Vysvětlení a doplnění zadávací dokumentace XV a prodloužení lhůty pro podání nabídek

Název veřejné zakázky: **Zhotovení stavby – Domov pro seniory Bučovice**
Režim a druh veřejné zakázky: podlimitní veřejná zakázka na stavební práce
Druh zadávacího řízení: otevřené řízení dle ustanovení § 56 zákona č. 134/2016 Sb., o zadávání veřejných zakázek, ve znění pozdějších předpisů, (dále jen „Zákon“)
Evidenční číslo zakázky ve Věstníku veřejných zakázek: Z2019-016380

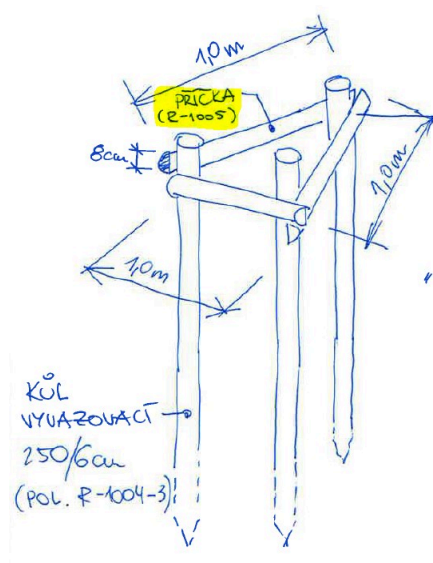
„V objektu SO 06 Sadové a terénní úpravy je položka R-1005 Příčka z půlené frézované kulatiny 9 kusů. Nemůžeme v předané PD obj. SO 06 tuto příčku najít (neznáme rozměry).“

Rozměry jsou: průměr 8cm, délka 100 cm, 3ks/ strom. Tzn. na 3 stromy: 3x3=9 ks celkem. Viz obrázek:
